改善箇所説明図

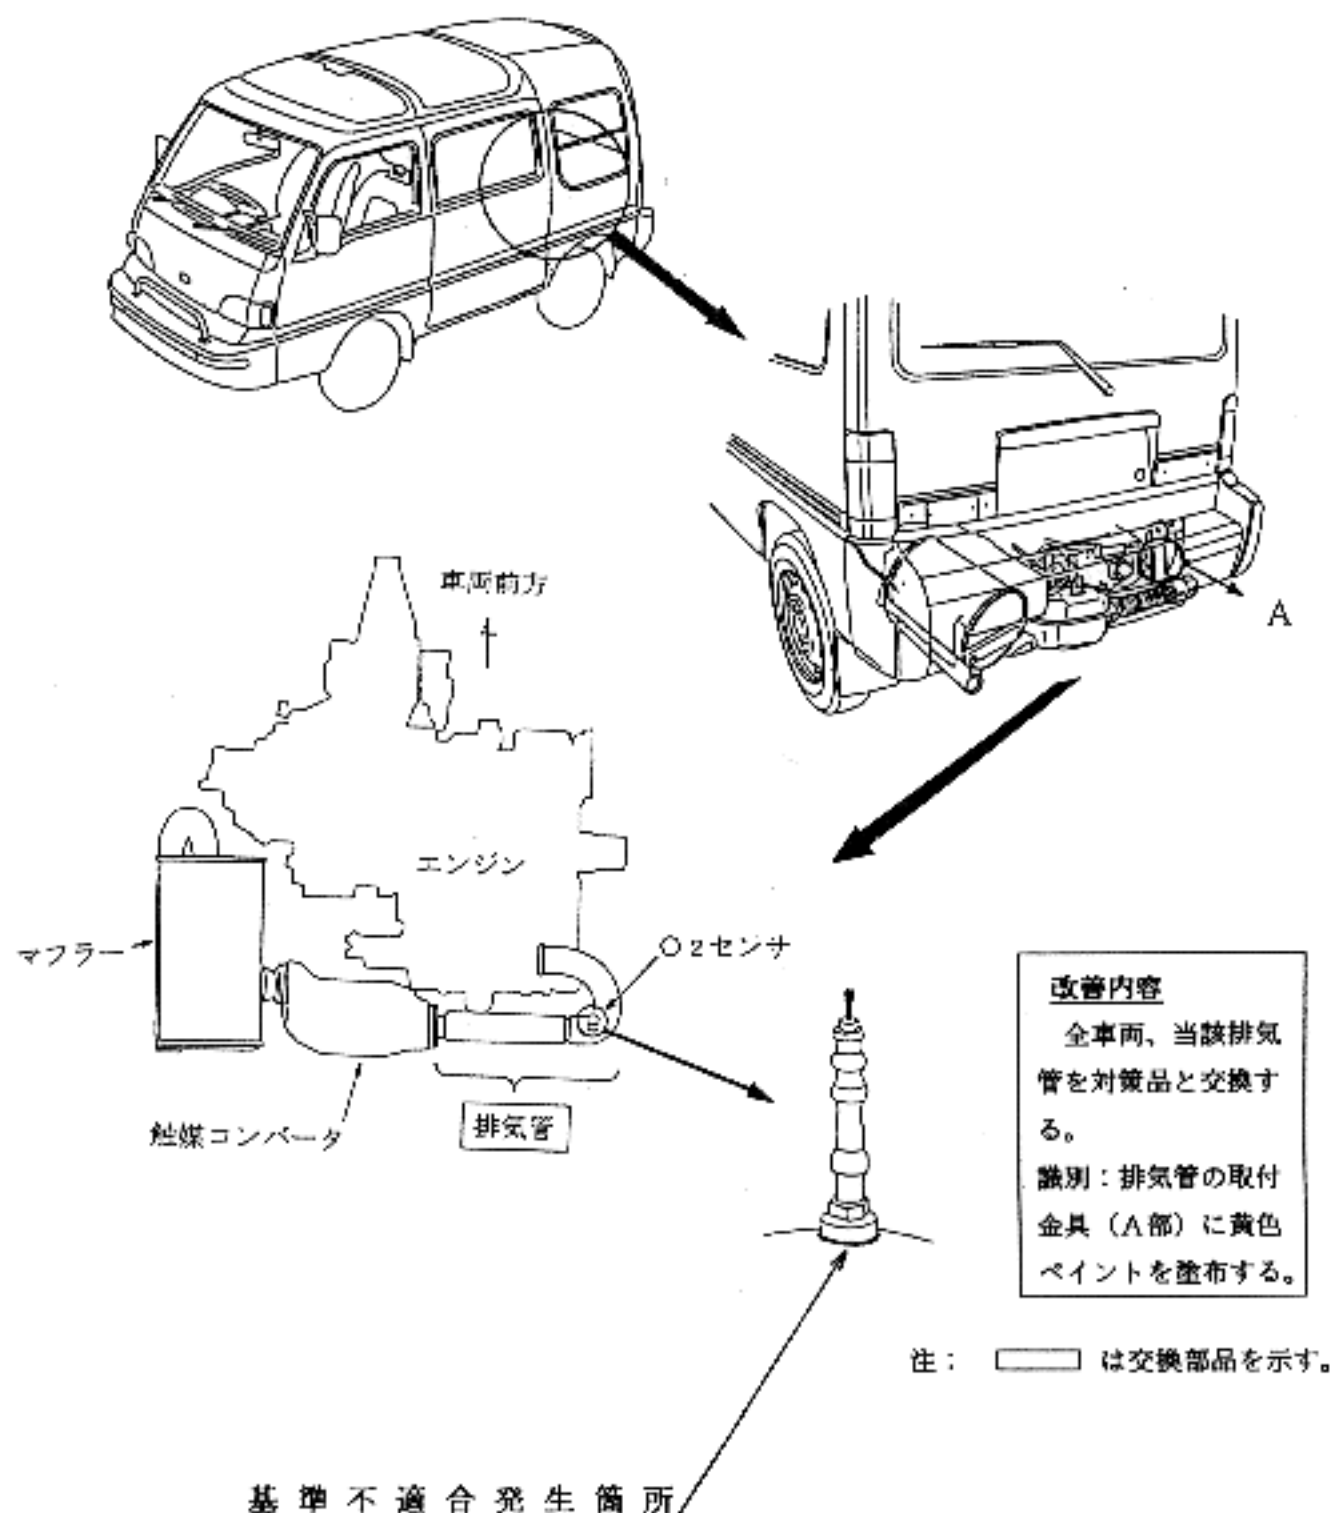
一酸化炭素等発散防止装置のO₂センサーの排気管への取付け方法が不適切なため、そのままの状態で使用を続けると、当該取付部の溶接に亀裂が入り、O₂センサーが外れて排気ガスが漏れ、有害なガスを多量に発散するとともに原動機の再始動ができなくなるおそれがある。
